ФИЛИАЛ ОАО "РОСЖЕЛДОРПРОЕКТ"

УКАЗАНИЕ

28.06.2011г. № 1247/1773

[О проектировании сбрасывающих
стрелок, остряков, башмаков и стрелок
с автоматическим возвращением в ох-
ранный положение. Дополнение к
И-311-07 альбом 1]

Рис. 2

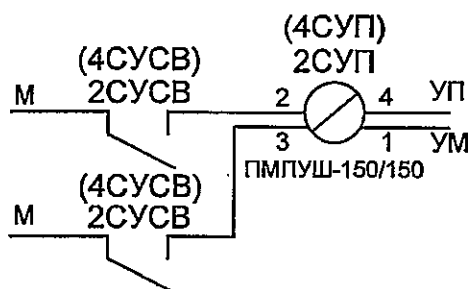
7 Для исключения обвязки питания "УП" и "УМ" через обмотки реле НСУП контакты реле НСУСВ должны быть включены в каждую обмотку реле НСУП на листах 5И1, 6И1, 7И1 (приложения 3,4,6).

Схема управления защитным устройством с автовозвратом для ЭЦ с маршрутным управлением стрелками с электродвигателями постоянного и переменного тока и управлением от стрелочных коммутаторов (МРЦ-13, МРЦ-9, ТР-66, ТР-47)

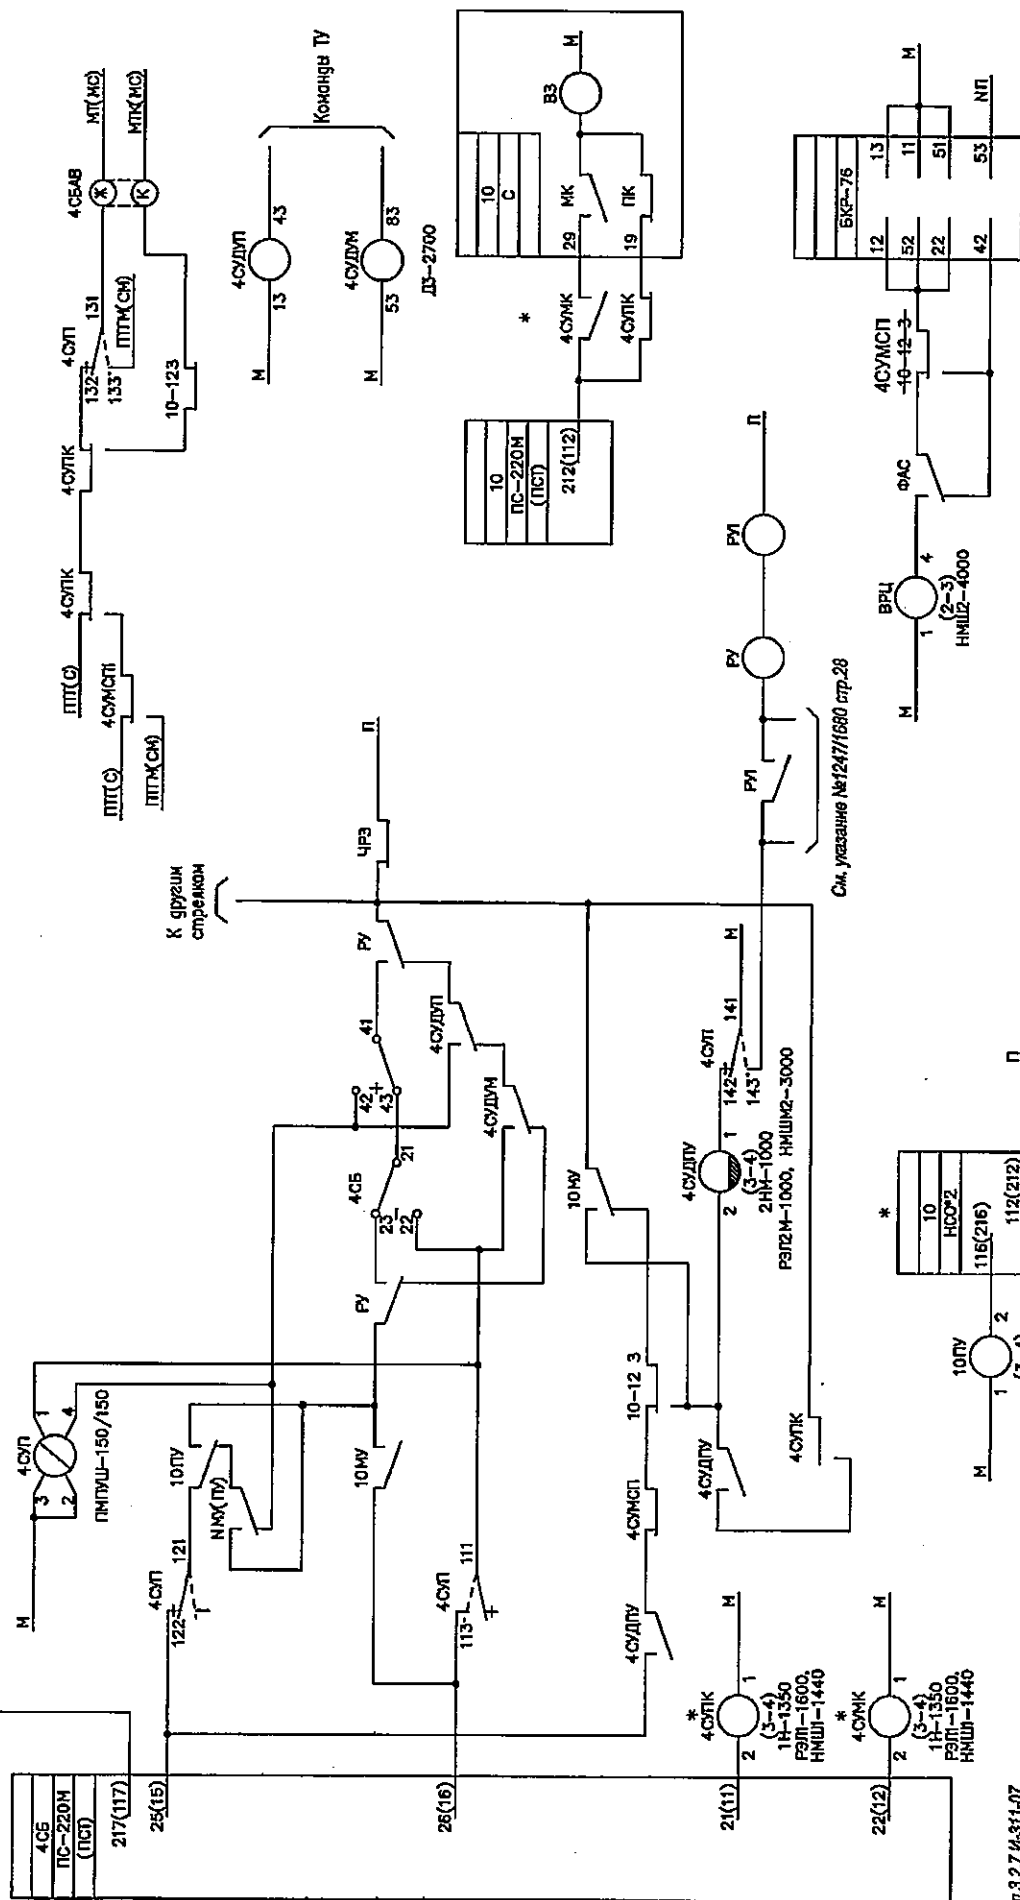
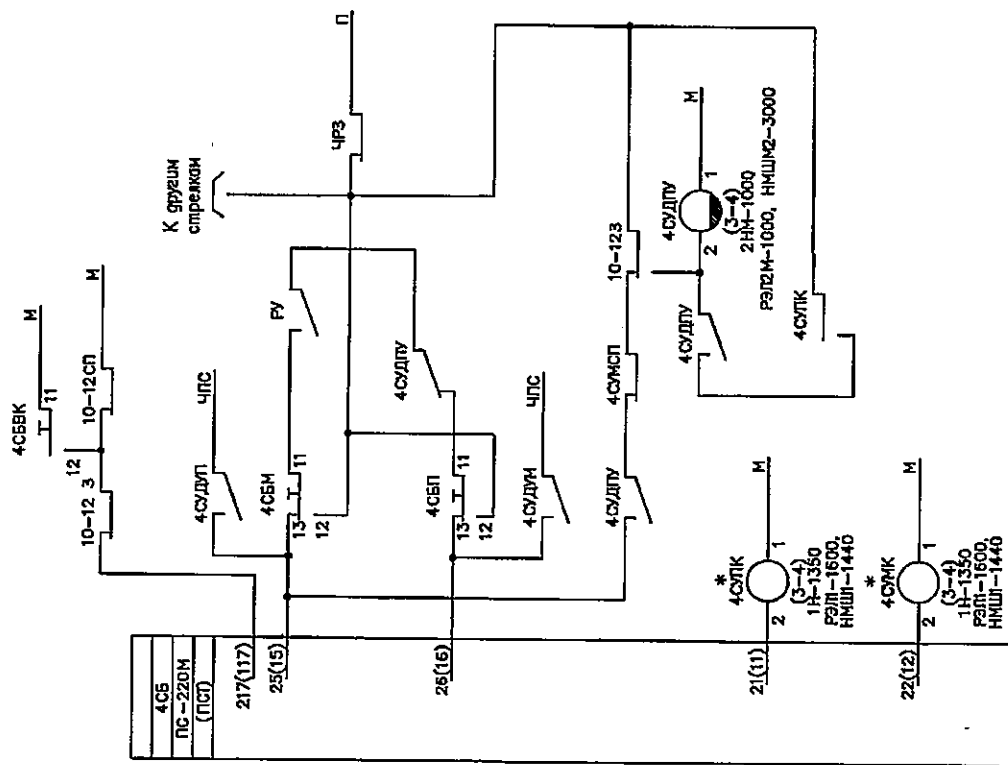
2 Включение реле 4СУМСП см. рис. 1 указания.

Схема управления защитным устройством с автовозвратом для ЭЦ с индивидуальным ключевым управлением стрелками с электродвигателями постоянного и переменного тока (ЭЦ-4, ЭЦ-9)

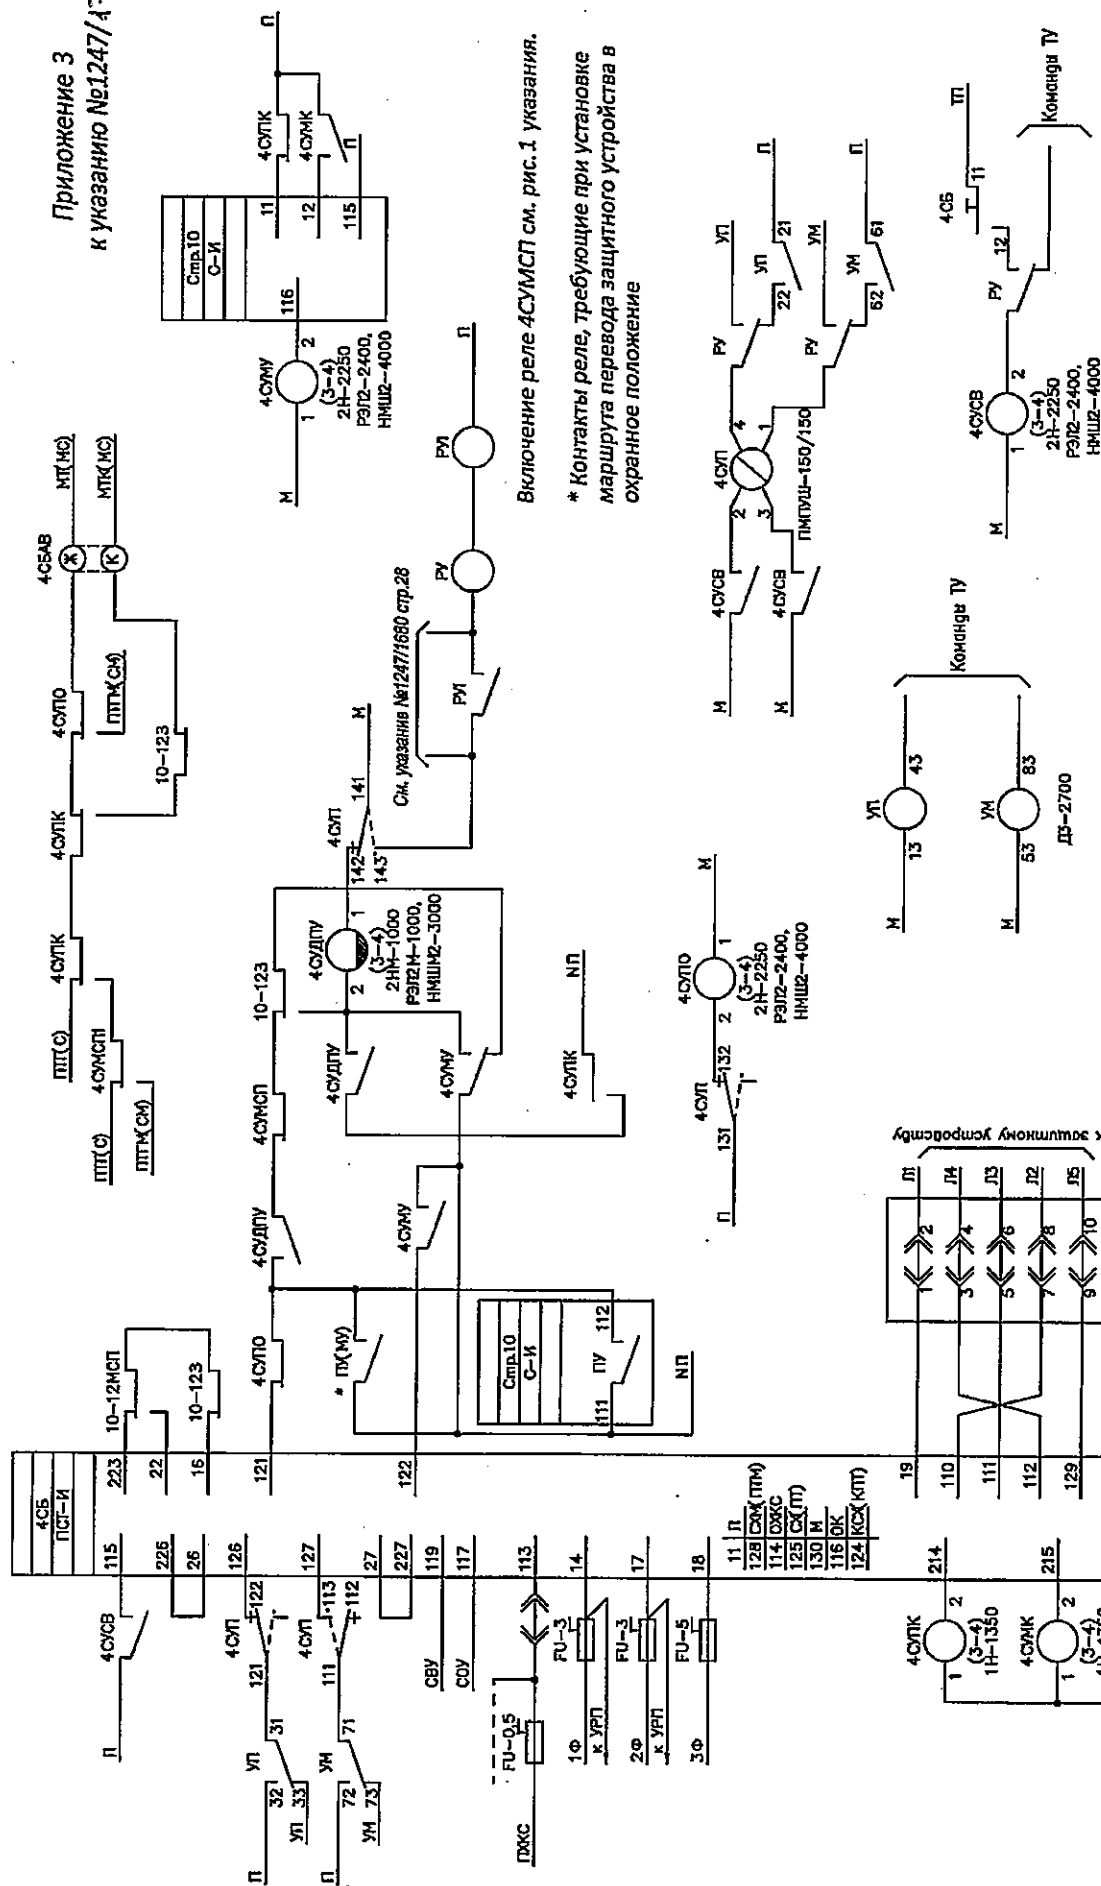
1 Схема разработана с учетом uwagi с ДЦ по альбому микропроцессорных ДЦ.
2 Включение реле 4СВКДМ см. рис. 1 указания.

ЭЦИ. Пятипроводная схема управления защитным устройством с автовозвратом при отсутствии маршрутов по плюсовому положению

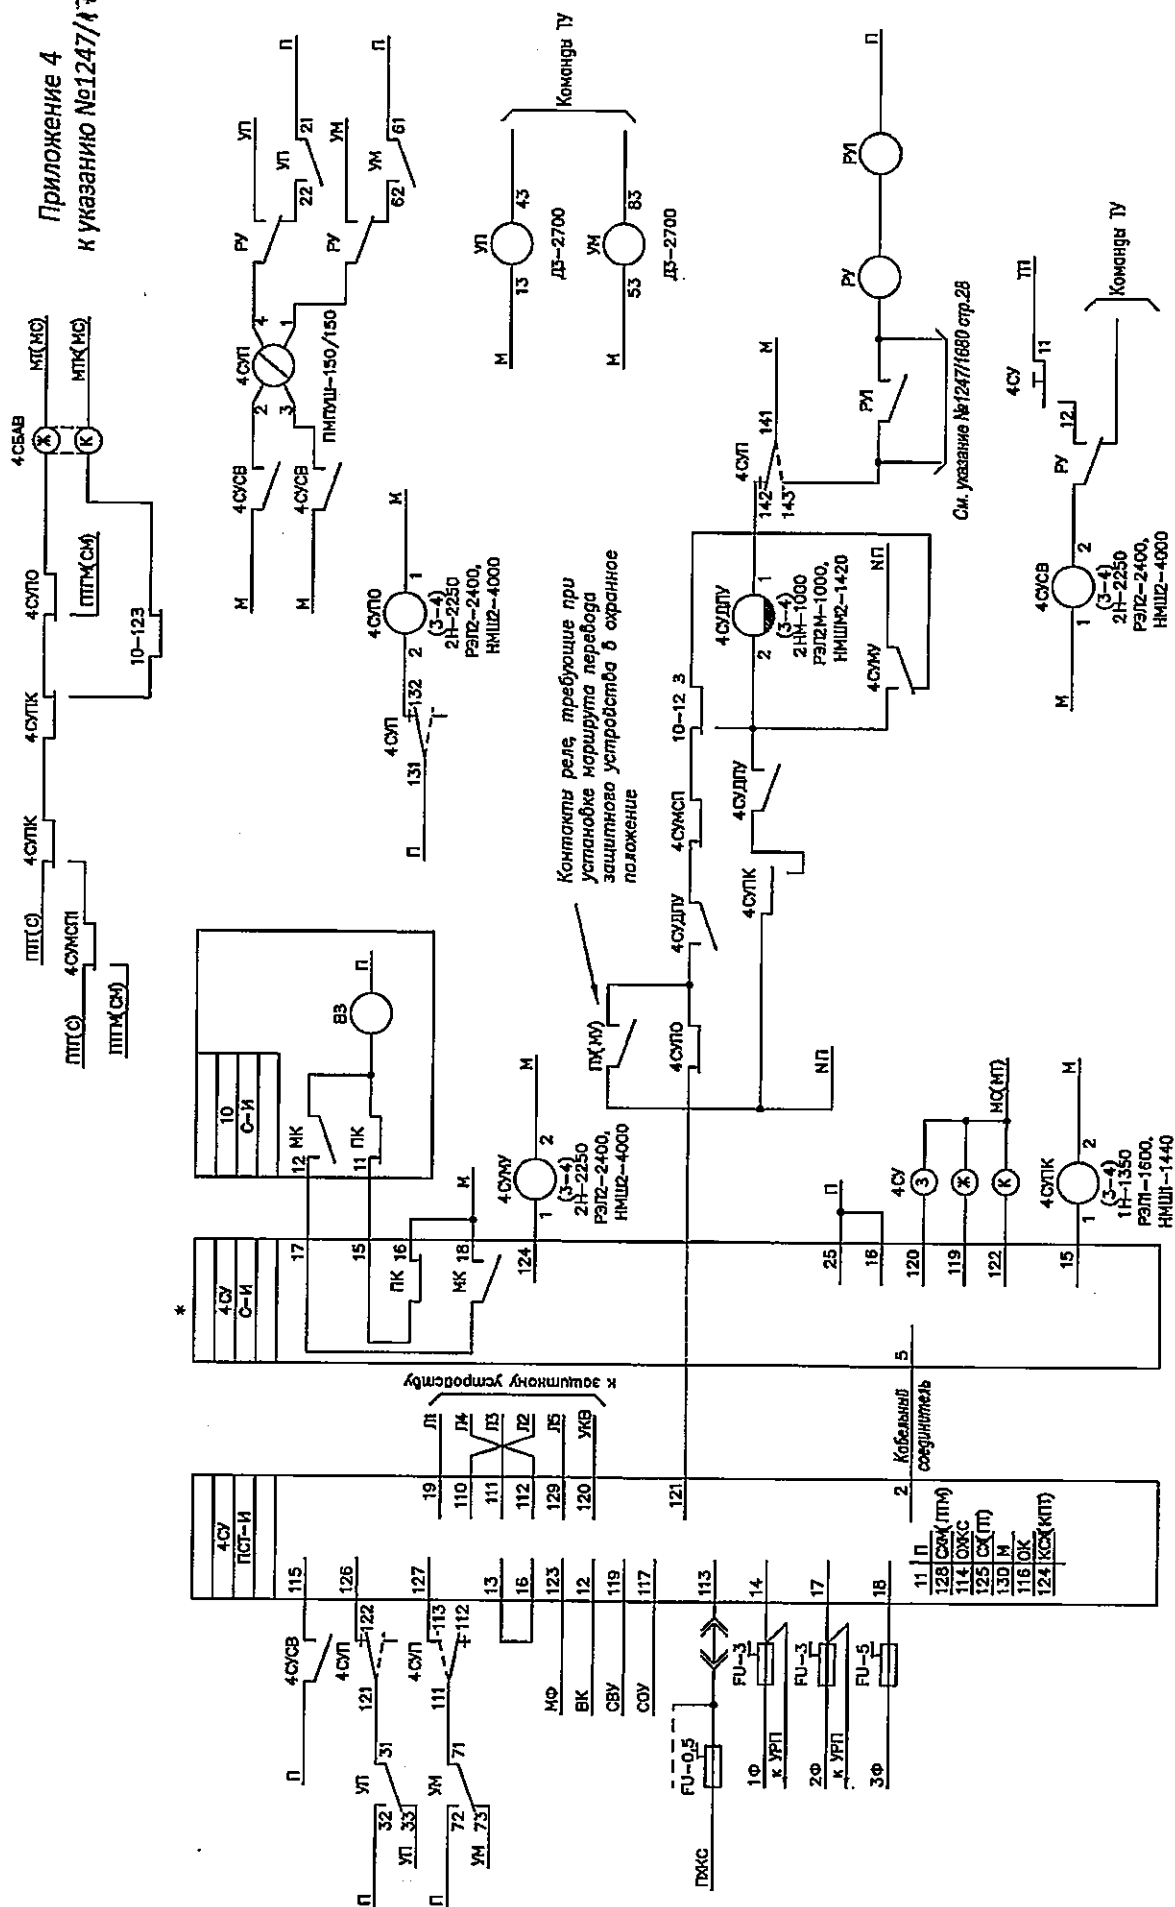
Включение реле 4СУМСП см. рис.1 указания.

Схема управления защитным устройством с автовозвратом для ЭЦ с маршрутным управлением стрелками с электродрайверами постоянного и переменного тока и управлением от стрелочных коммутаторов (ЭЦ-12-80, ЭЦ-12-83)

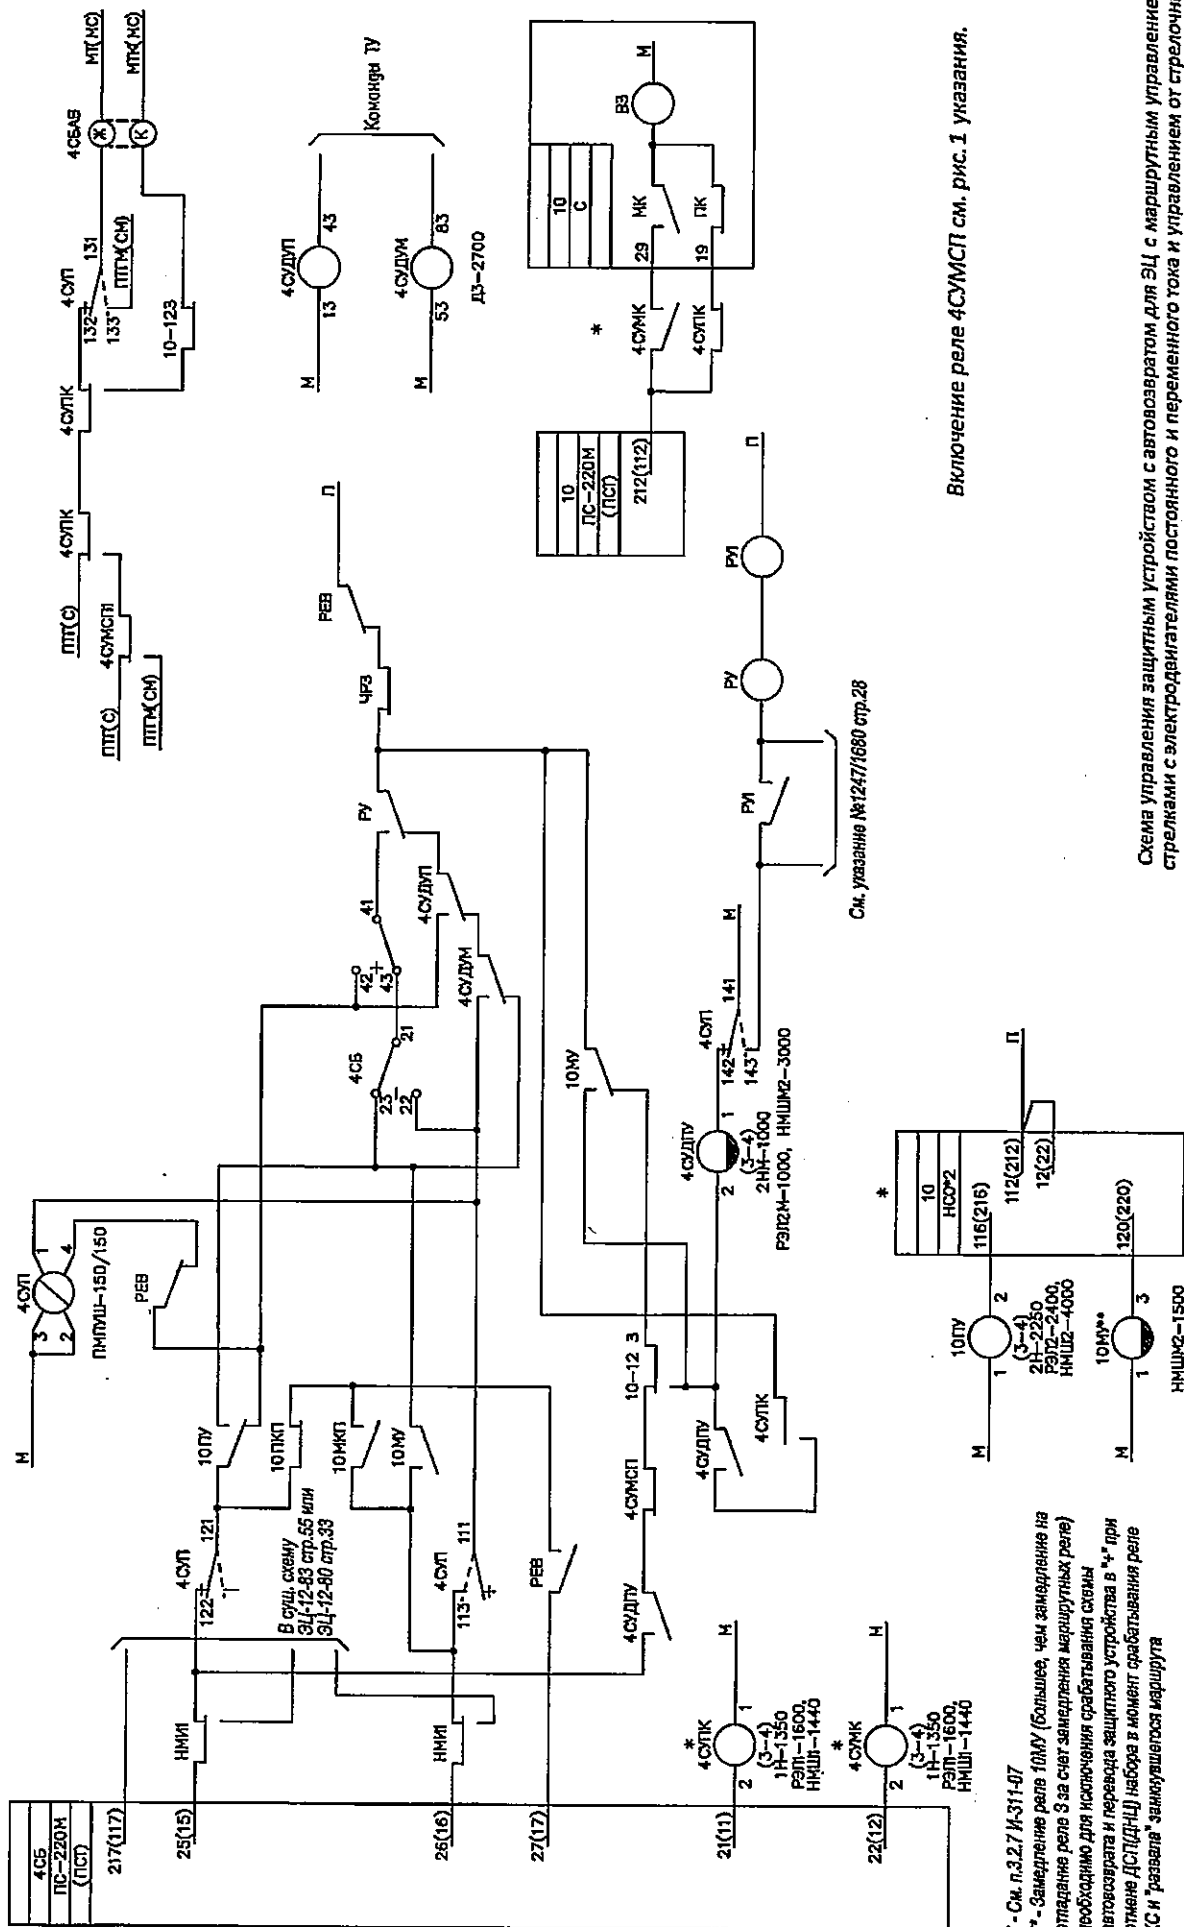
Включение реле 4СУМСП см. рис. 1 указания.
